改善箇所説明図

【不具合の内容】

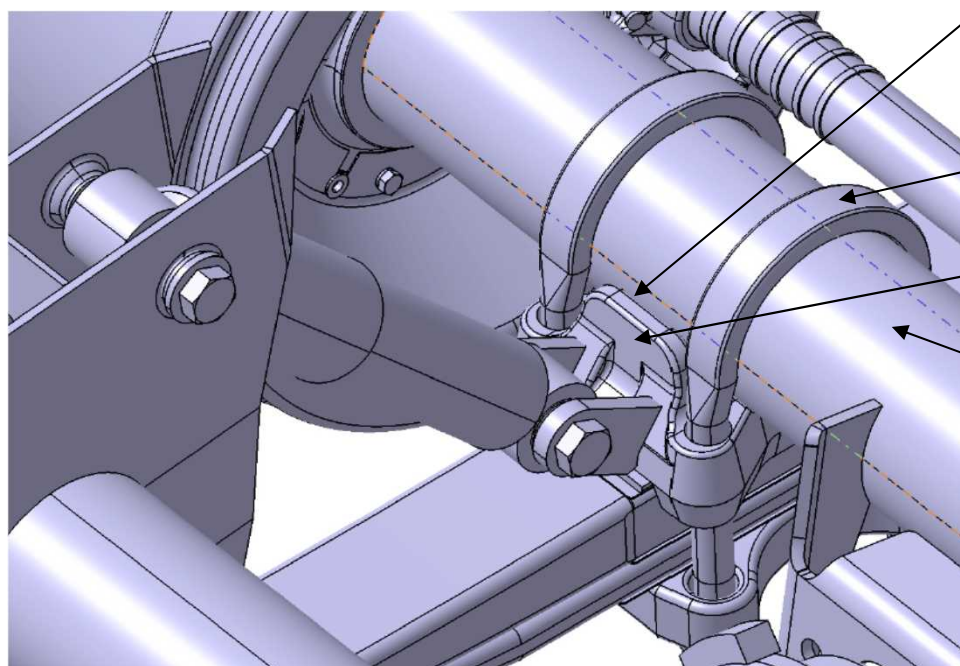
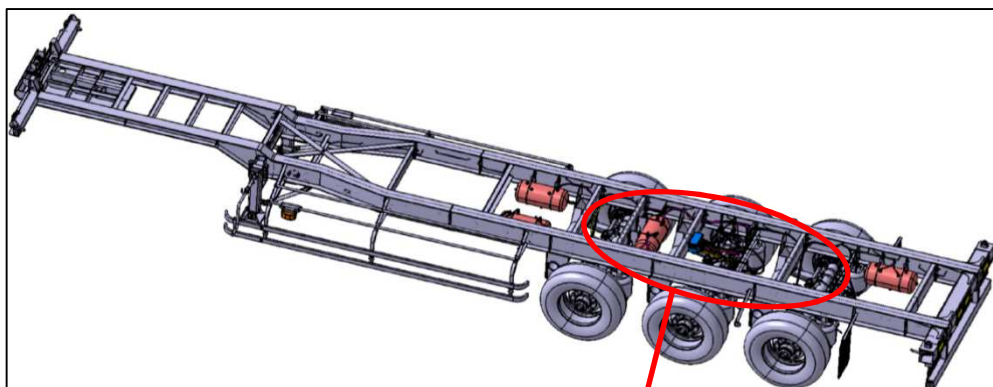
不具合発生箇所

セミトレーラの走行装置において、アクスルブラケットと車軸の溶接施工が不適切なため、走行時の振動等により、溶接部に亀裂が発生するものがある。そのため、溶接が剥がれ、そのままの状態で使用を続けると、車軸を固定しているUボルトが緩み、最悪の場合、車軸がずれ、走行安定性を損なうおそれがある。

再溶接部位

全車両、アクスルブラケットと車軸の溶接部を切除し、再溶接を行う。
